**Centre logistique de Milton du CN – Rapport
sur les modifications du projet
(Modifications Multiples)**

19 juin, 2026

Dossier: 160901330

Préparé pour :
Compagnie des chemins de fer nationaux du
Canada
935 de La Gauchetière Street W
Montréal, Québec, H3B 2M9

Q

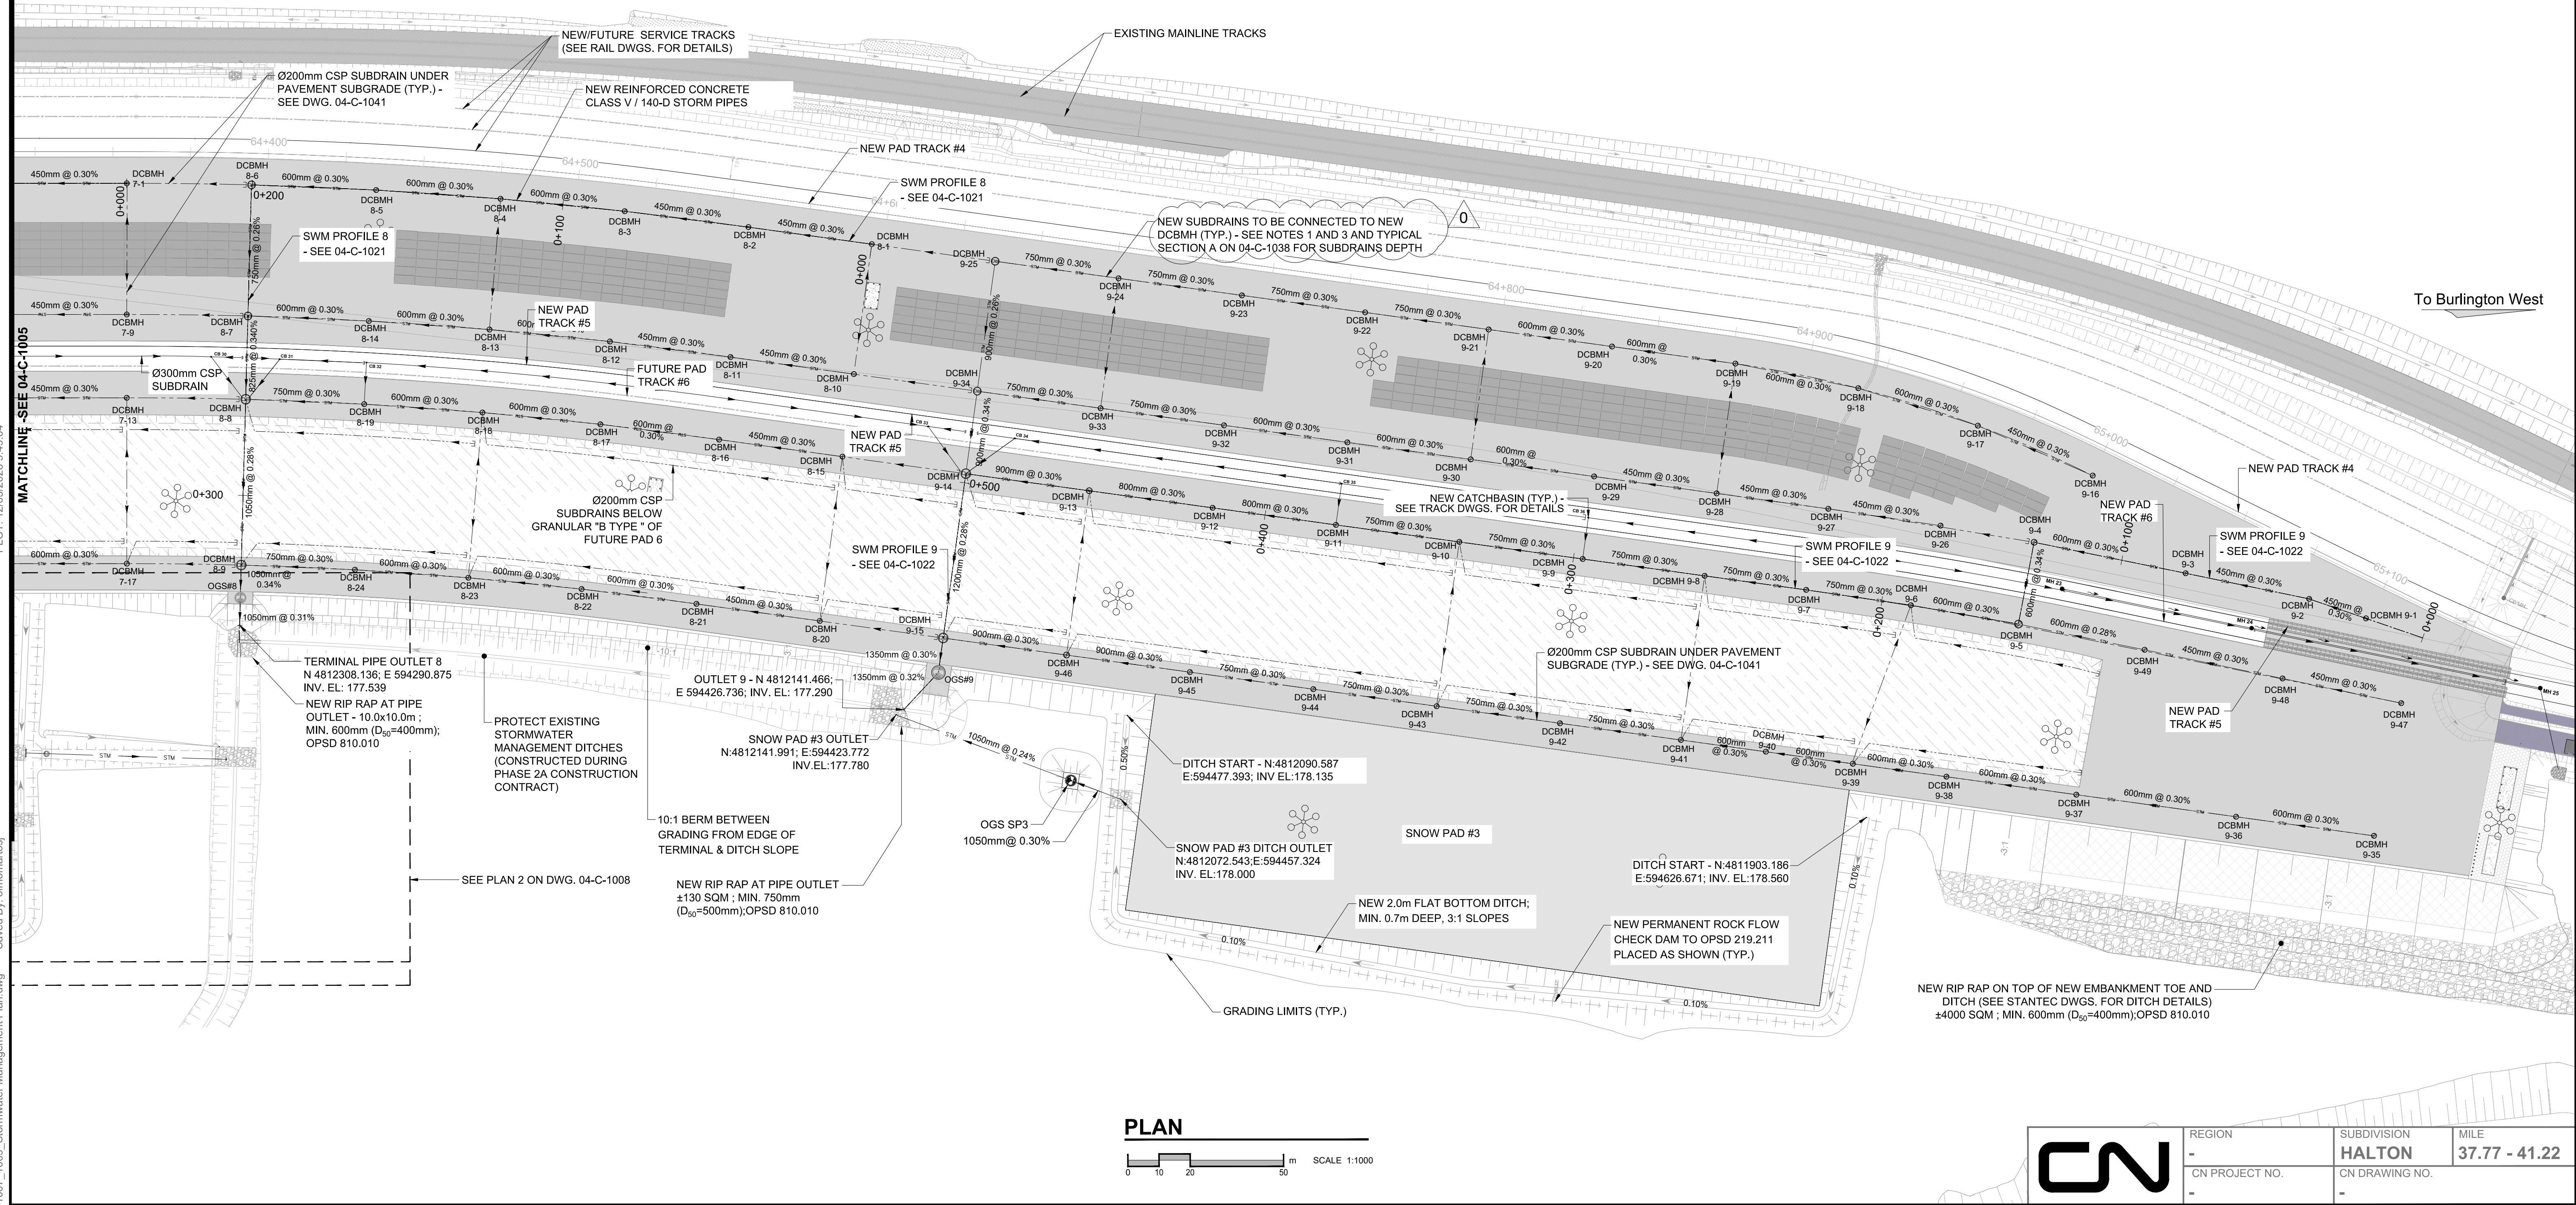
À la lumière de cette analyse, il est proposé d'agrandir certaines portions des aires de travail précédemment approuvées afin d'y intégrer le stockage de neige, par la création de trois zones distinctes adjacentes aux aires de travail. Les aires de stockage de neige proposées consisteraient en des extensions pavées des aires de travail existantes à l'intérieur de la zone d'aménagement du projet (ZAP) et comprendraient :

- Aire de stockage de neige #1: d'une superficie d'environ 3,1 hectares, située du côté ouest du terminal, au sud des aires de travail et au nord-est du merlon antibruit proposé le long de la route d'accès depuis le chemin Britannia.
- Aire de stockage de neige #2: d'une superficie d'environ 0,5 hectare, située au sud des aires de travail et à l'ouest de la route d'accès proposée et de l'aire temporaire de chantier.
- Aire de stockage de neige #3: d'une superficie d'environ 1,58 hectare, située au sud des aires de travail, du côté est du terminal.

Chaque aire serait ceinturée de fossés conçus pour recueillir et acheminer les eaux de fonte et le ruissellement vers les bassins de gestion des eaux pluviales (GEP) 1 ou 2. L'emplacement général des aires de stockage de neige proposées est illustré à la Figure 1 de l'annexe A, tandis que des détails supplémentaires sont présentés à l'annexe C.

L'installation d'entreposage de sel proposée consisterait en un dôme couvert construit sur une dalle imperméable, situé dans une aire temporaire de chantier préalablement identifiée, à l'est du bâtiment administratif et du garage d'entretien. L'installation serait entourée de fossés conçus pour recueillir et acheminer le ruissellement vers le bassin de gestion des eaux pluviales (GEP) 2.

L'installation a été conçue sur une dalle de béton imperméable afin de prévenir l'infiltration et de protéger le système de gestion des eaux pluviales.

L'emplacement de l'installation d'entreposage de sel proposée est indiqué à la Figure 1 de l'annexe A et illustré sur les dessins d'ingénierie à l'annexe C.
